**Direction Départementale
des Territoires de la
Haute-Saône**

Objet : avis de l'État sur le projet de révision allégée de votre PLUi

- commune de Noidans-le-Ferroux :

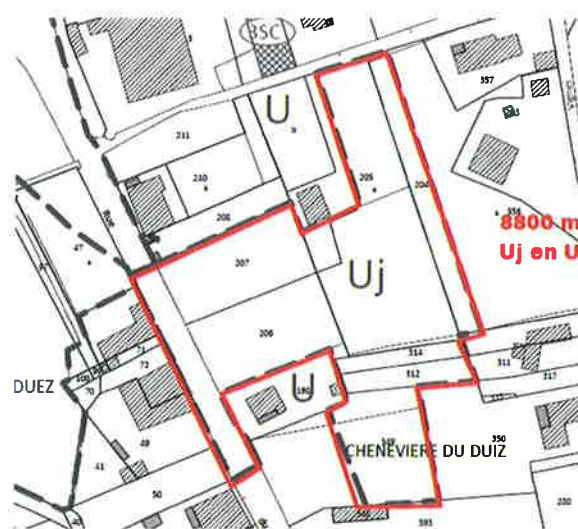
Afin de réaliser un projet d'EPHAD, des parcelles sont déclassées de A en U, afin d'accueillir le bâtiment et créer l'accès. Cependant, une parcelle restera classée en A, et sera enclavée dans la zone U. Il conviendrait, soit de l'intégrer à la zone U soit de la zoner en Nj pour plus de cohérence en termes d'aménagement.

Par ailleurs, étant en extension, il faudra reclasser les parcelles concernées en 1AU et réduire l'emprise de l'accès à la parcelle dédiée à la résidence seniors. Cette dernière modification permettrait de compenser les + 148 m² annoncés voire d'aboutir à un bilan négatif en consommation d'ENAF.

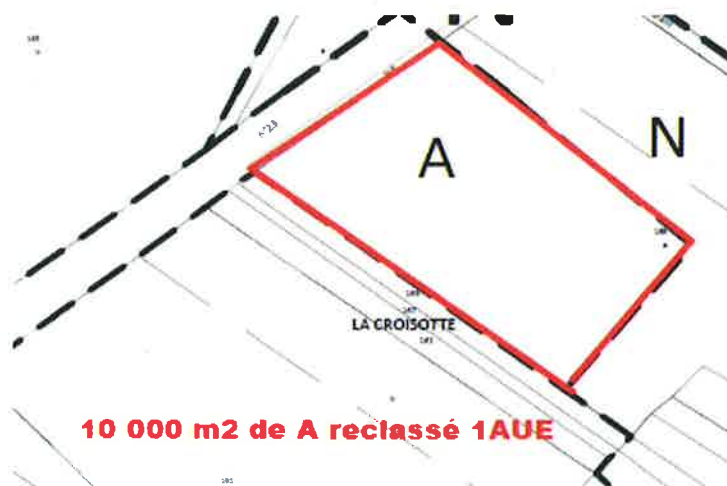
Sur la zone d'activités, le classement d'un terrain classé A en 1AUE est justifié par la présence d'une doline et d'une zone humide sur la zone actuelle, rendant les terrains inconstructibles. Ces terrains seront d'ailleurs reclassés en zone naturelle.

Cependant compte tenu de la surface de la zone actuelle et des disponibilités foncières encore présentes, un classement en zone 2AUE paraît plus approprié, et répondrait ainsi aux objectifs de sobriété foncière.

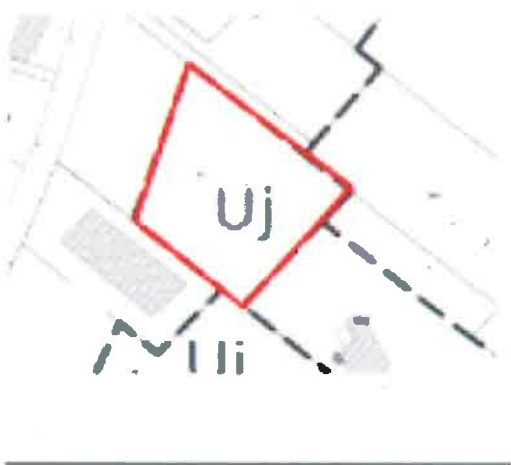
Une erreur matérielle a été relevée sur le périmètre de la carrière à Scey-sur-Saône. Il convient de revoir la limite du trait sur la partie ouest de l'installation, cette limite ne correspondant pas totalement à l'emprise demandée. Le trait devra être modifié pour correspondre à l'exploitation réelle suivant le plan ci-dessous.

La majorité du projet (dont l'intégralité de l'emprise d'extension) se trouve en zone "Nr" : réservé aux équipements liés et nécessaires à l'exploitation des carrières.

Une procédure de révision allégée est en cours afin d'incorporer les 2600 m² restants.

- commune de Ferrières-les-Scey :

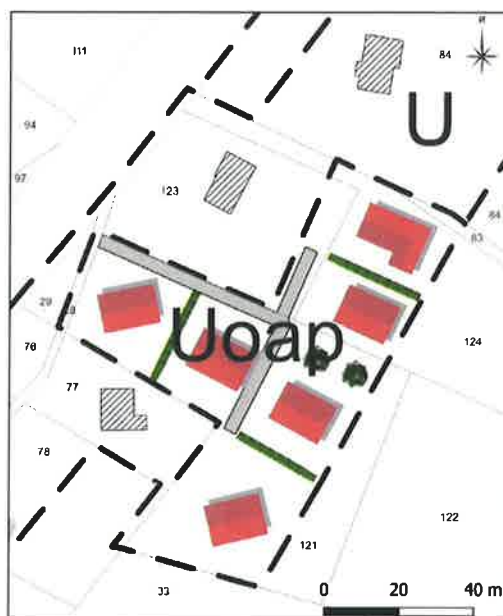
il conviendra de s'assurer que l'aménagement prévu pour la desserte interne répond aux exigences du règlement, notamment pour la collecte des ordures ménagères et des services de secours.
